## RICHIAMO: Marcatura errata connettore “TANGO”

## RECALL: “TANGO” connector incorrect marking

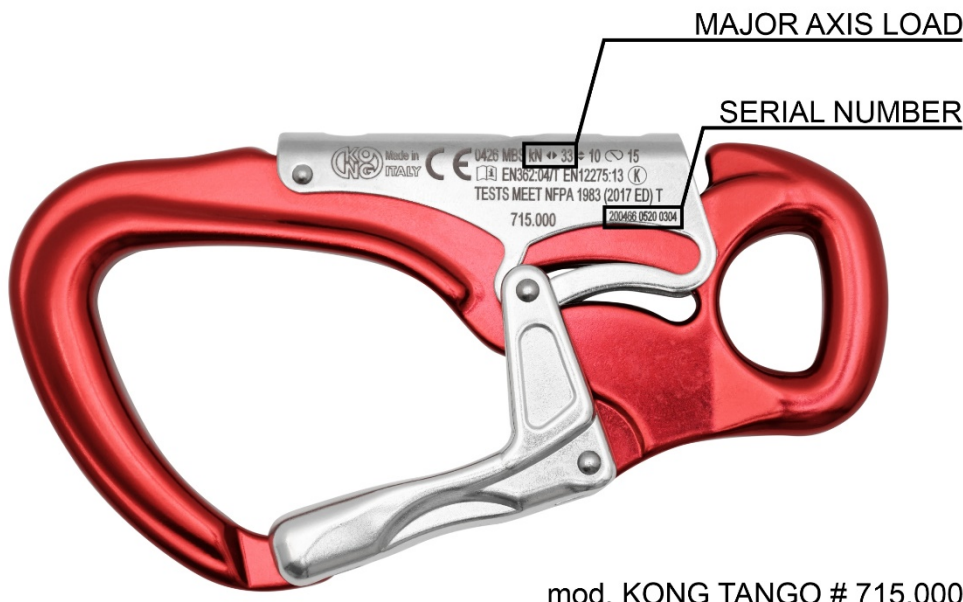
A seguito di un controllo qualità, abbiamo riscontrato l'errata marcatura della resistenza lungo l'asse maggiore con leva chiusa di due lotti del connettore modello “TANGO”.

**Il connettore riporta il valore errato di 50 kN, anziché quello corretto di 33 kN.**

L'impropria marcatura può indurre l'utilizzatore ad applicare carichi fino a 50 kN provocando la rottura del connettore, che è collaudato solamente per l'utilizzo previsto cioè con carichi fino a 33 kN.

Verificare che il valore indicato del carico lungo l'asse maggiore con leva chiusa sia 33 kN.

Al fine di evitare ogni possibile uso scorretto (cioè sovraccarichi), i connettori con la marcatura errata (50kN) devono essere posti fuori servizio, e ne deve essere richiesta la sostituzione.

KONG provvederà al ritiro e alla sostituzione dei connettori, con altri dello stesso modello marcati correttamente (33 kN).

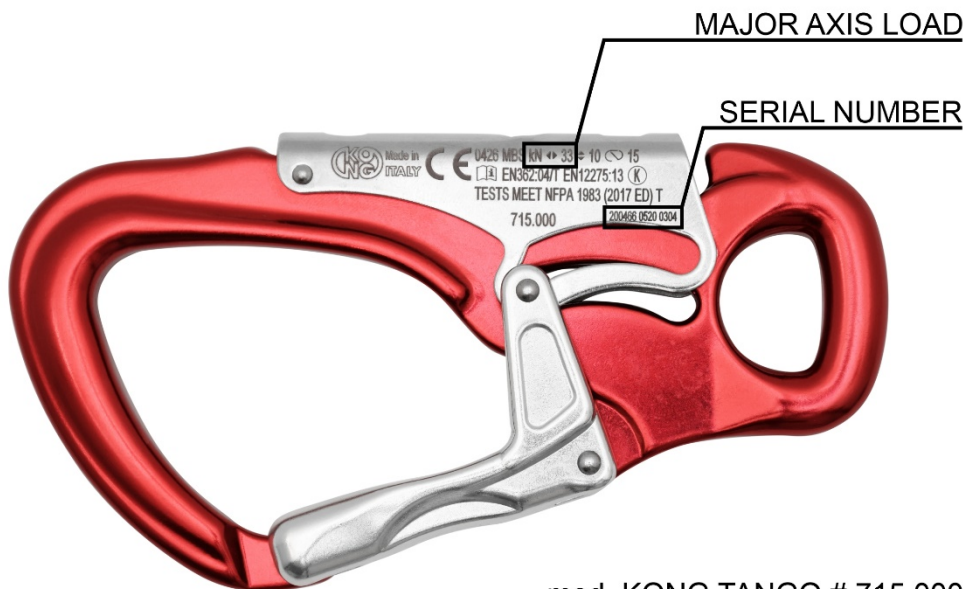
During our quality control procedures, we identified incorrect markings of the strength rating along the major axis with the gate closed on two batches of the connector model “TANGO”.

**The connector shows an incorrect value of 50kN instead of the correct strength rating of 33kN.**

Improper marking may lead users to apply a load up to 50kN causing possible breakage of the connector, that is tested to a maximum load of 33kN.

Verify that the strength marking along the major axis with the gate closed is 33kN.

In order to avoid any possible misuse (i.e. overloads), the connectors with the wrong marking (50kN) shall be taken out of service, and replaced.

KONG will collect and replace the connectors with others of the same model, but correctly marked (33 kN).

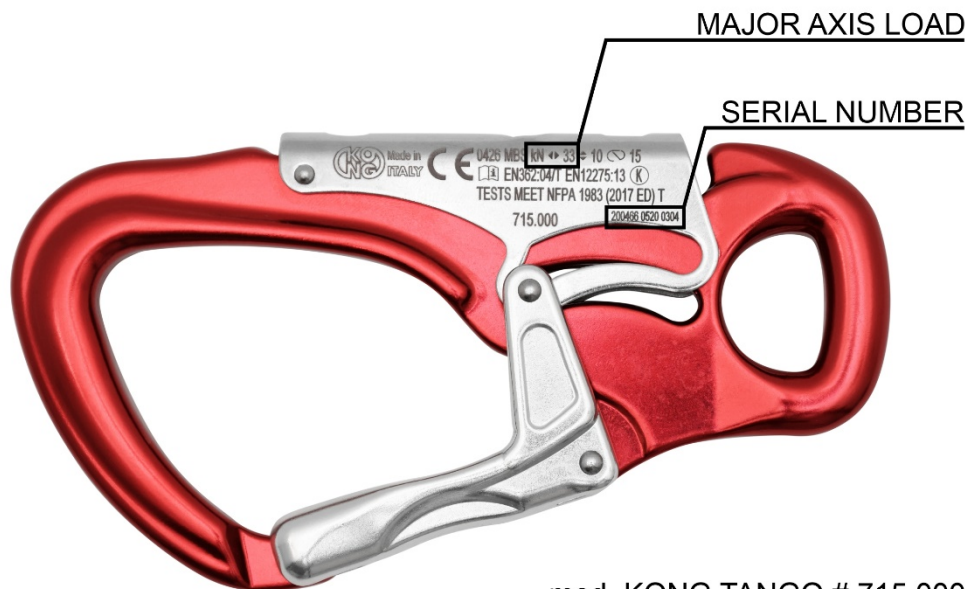
Während unserer Qualitätskontrolle haben wir festgestellt, dass bei zwei Losen des Karabiners "TANGO" die Bruchkraft der Hauptachse bei geschlossenem Verschluss falsch markiert wurde.

**Es wurde ein Wert von 50kN, anstelle der korrekten Bruchkraft von 33kN markiert.**

Falsche Markierungen können dazu führen, dass Benutzer den Karabiner mit bis zu 50kN belasten, was zum Bruch des Karabiners führen kann.

Überprüfen Sie die Markierung der Bruchkraft der Hauptachse bei geschlossenem Verschluss. Diese muss mit 33kN markiert sein.

Um jeglichen Missbrauch (d.h. Überlastungen) zu vermeiden, sind die Karabiner mit der falschen Kennzeichnung (50kN) außer Betrieb zu nehmen, und zu ersetzen.

KONG wird die Karabiner sammeln und durch andere desselben Modells, die aber korrekt gekennzeichnet sind (33 kN), ersetzen.

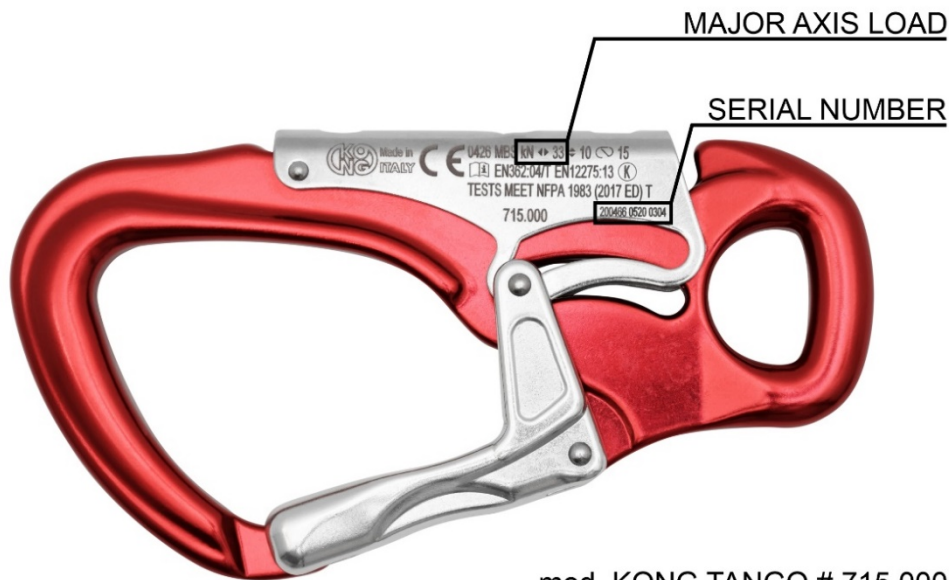
Durant nos procédures de contrôle qualité nous avons identifié un marquage erroné de la charge de rupture de l'axe majeur avec linguet fermé sur deux lots de production du connecteur modèle "TANGO".

**Le connecteur présente une valeur erronée de 50kN au lieu de la résistance correcte de 33kN.**

Un marquage inadéquat peut amener les utilisateurs à appliquer une charge jusque 50kN qui pourrait entraîner une rupture du connecteur testé pour une charge maximum de 33kN.

Vérifier que le marquage de la charge de rupture de l'axe majeur linguet fermé est bien de 33kN.

Afin d'éviter tout mauvais usage (c.-à-d. une surcharge), les connecteurs avec le marquage erroné de 50kN doivent être retirés du marché, rebutés, et remplacés.

KONG retirera et remplacera les connecteurs avec d'autres du modèle identique correctement marqués (33kN).

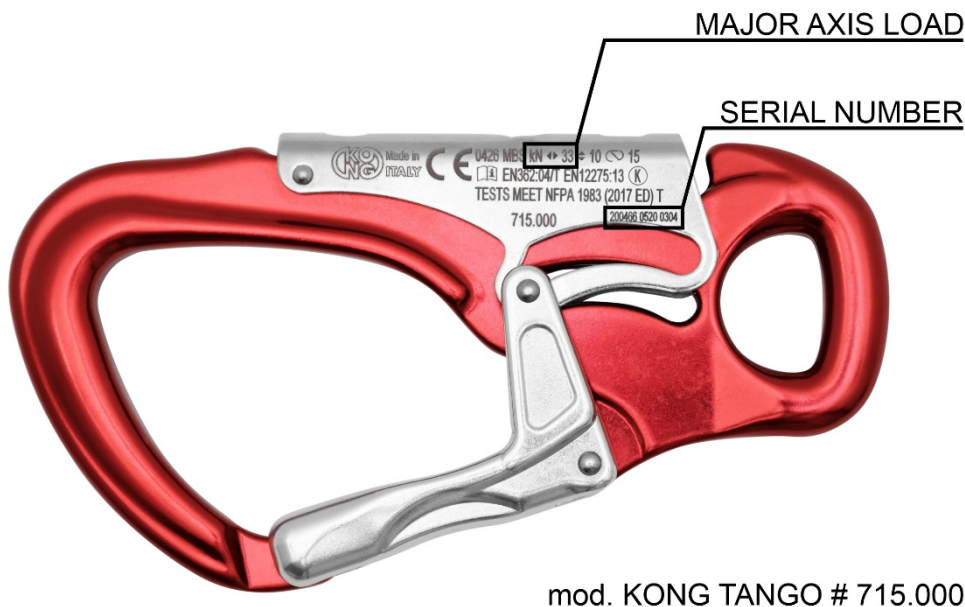
Tras un control de calidad, encontramos el marcaje incorrecto de la resistencia a lo largo del eje mayor con palanca cerrada de dos lotes del conector modelo "TANGO".

**El conector informa el valor incorrecto de 50 kN, en lugar de los 33 kN correctos.**

Un marcaje inadecuado puede provocar que el usuario aplique cargas de hasta 50 kN, provocando la rotura del conector, el cual se prueba sólo para el uso previsto, es decir, con cargas de hasta 33 kN.

Compruebe que el valor indicado de la carga a lo largo del eje mayor con la palanca cerrada sea 33 kN. A continuación, se muestra un ejemplo de marcado correcto, y uno de marcado incorrecto:

Para evitar cualquier posible uso incorrecto (es decir, sobrecargas), los conectores con la marca incorrecta (50kN) deben ser puestos fuera de servicio, y solicitar su reemplazo.

KONG recogerá y sustituirá los conectores por otros del mismo modelo correctamente marcados (33 kN).
